Европейская экономическая комиссия**Административный комитет
Конвенции МДП 1975 года****Шестьдесят третья сессия**

Пересмотр Конвенции:**Принятые предложения по поправкам
к Конвенции в ожидании их принятия****Принятые предложения по поправкам к Конвенции
в ожидании их принятия****Записка секретариата****I. Мандат и справочная информация**

Приложение 2, рисунок 9

«Рисунок 10 ОБРАЗЕЦ КОНСТРУКЦИИ КОНТЕЙНЕРА С ПОКРЫТОЙ БРЕЗЕНТОМ РАЗДВИЖНОЙ КРЫШЕЙ»

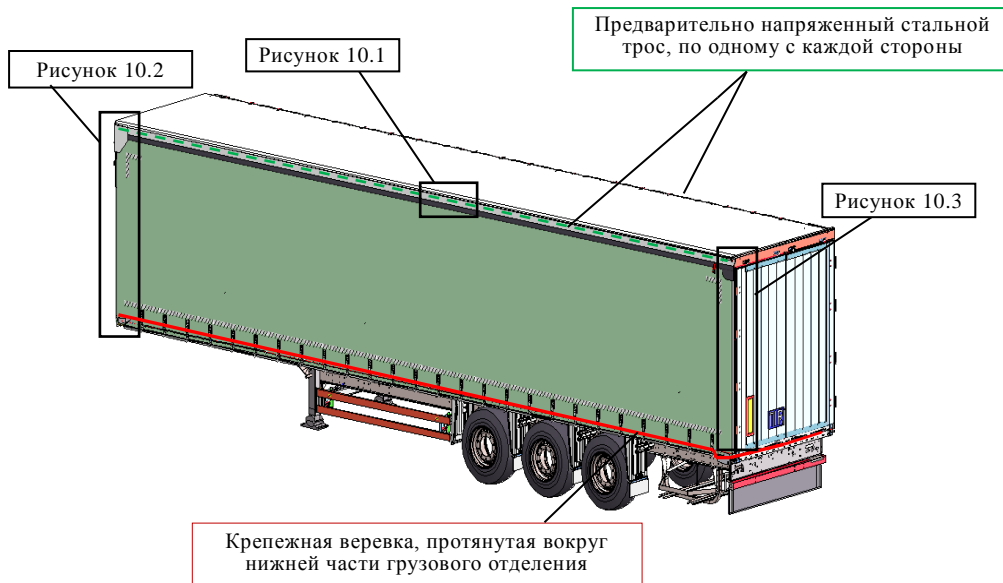
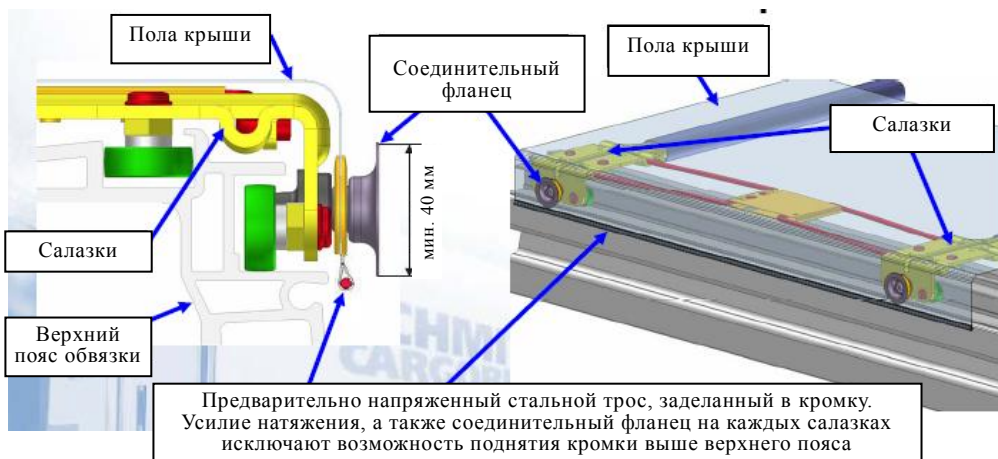
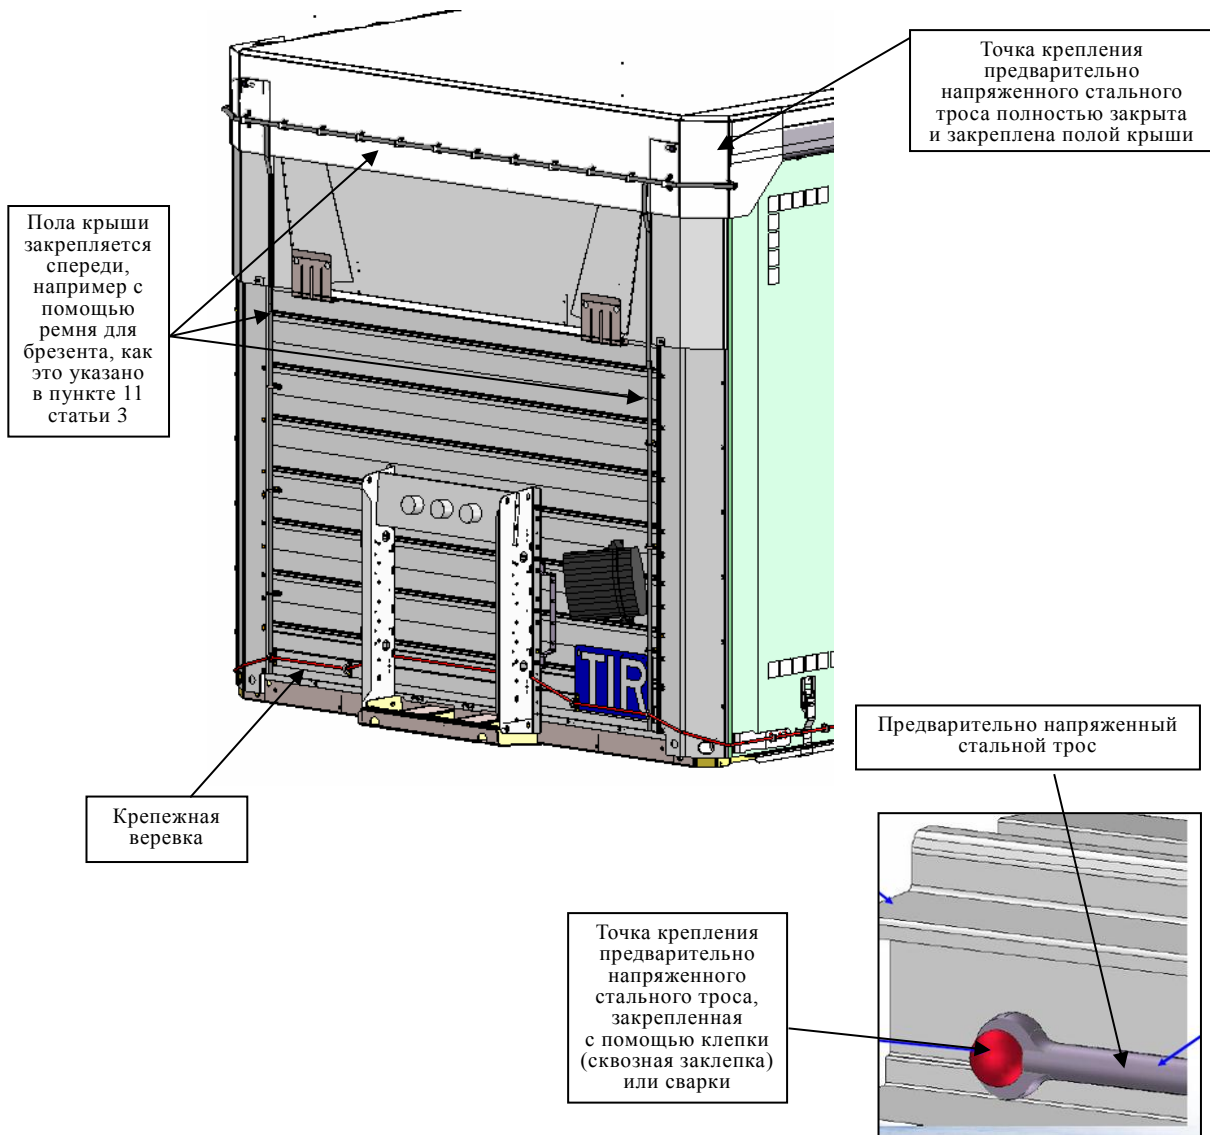
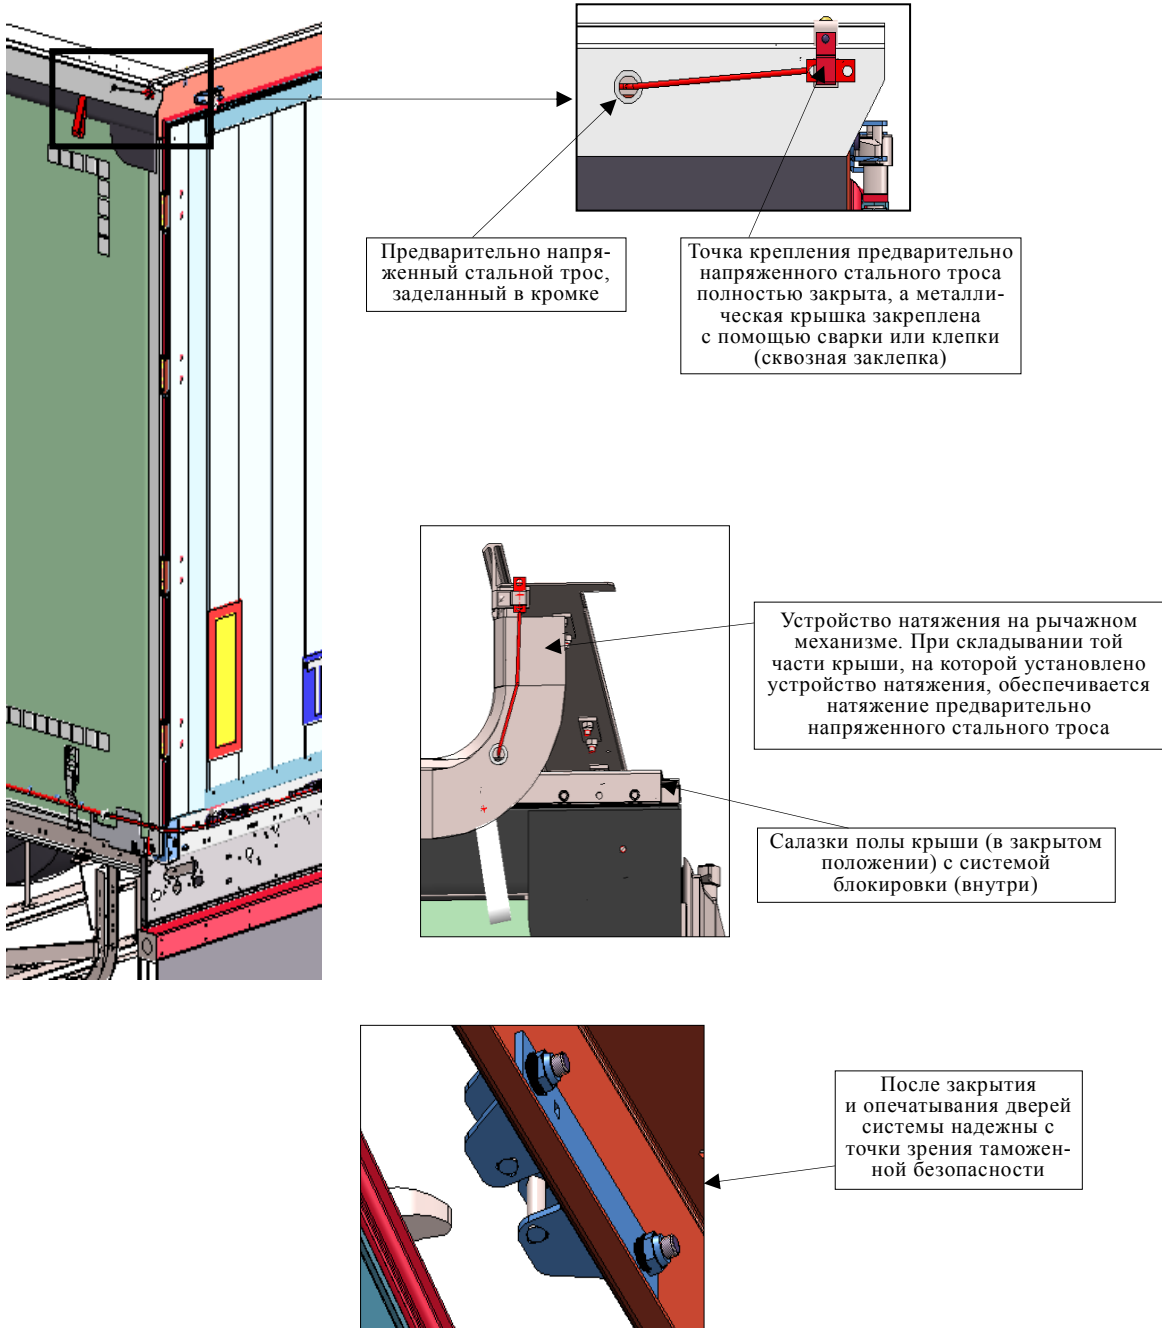
Приложение 7, часть I, рисунок 10

После рисунка 9 вставить

Два предварительно напряженных стальных троса, заделанных в кромку, крепятся с обеих сторон контейнера. Этот предварительно напряженный стальной трос крепится спереди (см. рис. 10.2) и сзади (см. рис. 10.3) кузова. Усилие натяжения, а также соединительный фланец на каждом салазке исключают возможность поднятия кромки с заделанным предварительно напряженным стальным тросом выше верхнего пояса.

Пола крыши перекрывает жесткую часть крыши спереди контейнера, с тем чтобы полу крыши нельзя было стянуть через верхний край верхнего пояса.

Сзади крыша оборудуется таким особым устройством, как дефлектор, исключающий доступ в грузовое отделение без оставления видимых следов, когда двери закрыты и опечатаны.
